Propeller
McCauley-1

Med hjemmel i lov om luftfart av 16. desember 1960 §§ 214 og 43 jfr. kgl. res av 8. desember 1961, litra K og Samferdselsdepartementets bemyndigelse av 23. mars 1964 fastsetter Luftfartsverket følgende forskrift om luftdyktighet.

11/72 UTSKIFTING AV FESTESKRUER FOR OMSTILLINGSSYLINDER PÅ MCCAULEY PROPELLERE

LUFTDYKTHETSPÅBUD
 (LDP)

FIGURE I

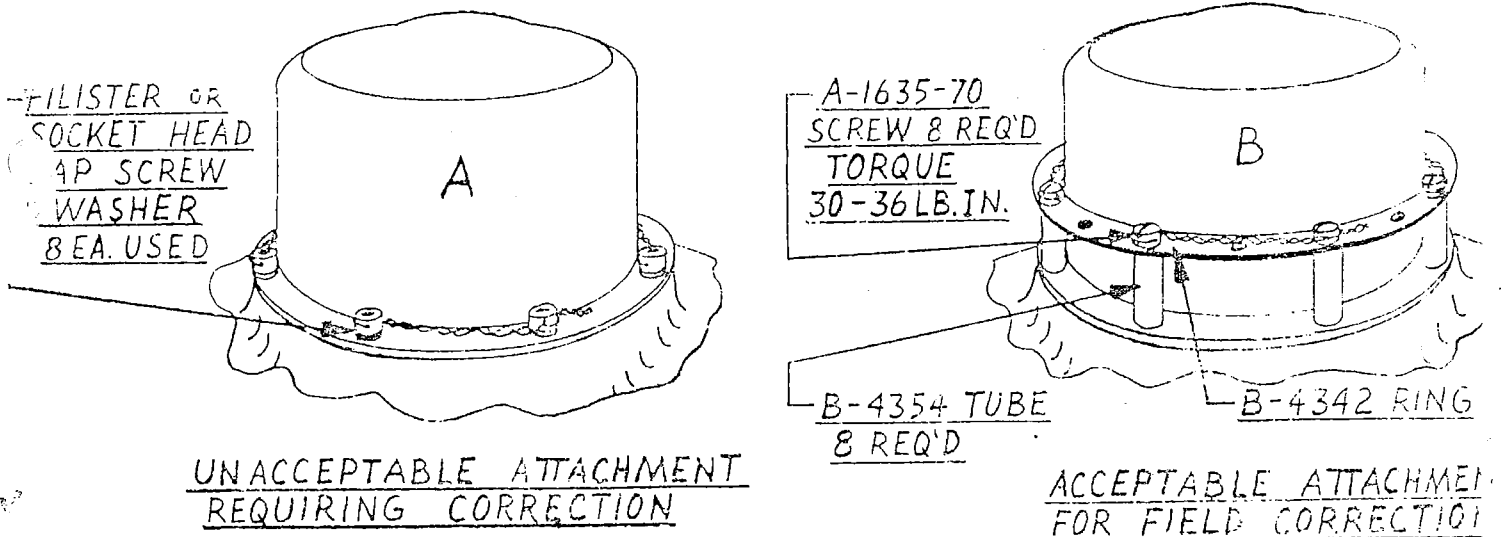
Merk! Alle propellere der omstillingssylinderen er festet med 8 eller 14 bolter med rør og ring som vist i fig. I-B og II-B, eller med 14 korte bolter, som vist i fig. II-A, berøres ikke av denne LDP.

Berørte propellere skal derfor modifiseres ifølge McCauley Service Bulletin No. 92. Dette går i korthet ut på å erstatte de nåværende 8 korte bolter med 8 lange bolter og distanserør pluss ring som vist i fig. I-B. Derved oppnås et mer fleksibelt feste med mindre fare for spenningskonsentrasjoner.

Nødvendige deler for en propell unntatt låsetråd, leveres samlet fra McCauley under P/N PL-4388 som inneholder 8 A-1635-70 bolter, 8 B-4354 rør og en B-4342 ring. Forandringen kan foretas med propellen på plass av autorisert flymekaniker, og det er heller ikke nødvendig å løsne sylinderen fra navet. De nye boltene skal ha tiltrekkingsmoment på 30 til 36 pund-tommer, og skal låses to og to sammen med korrosjonsbestandig låsetråd, dimensjon 0.032".
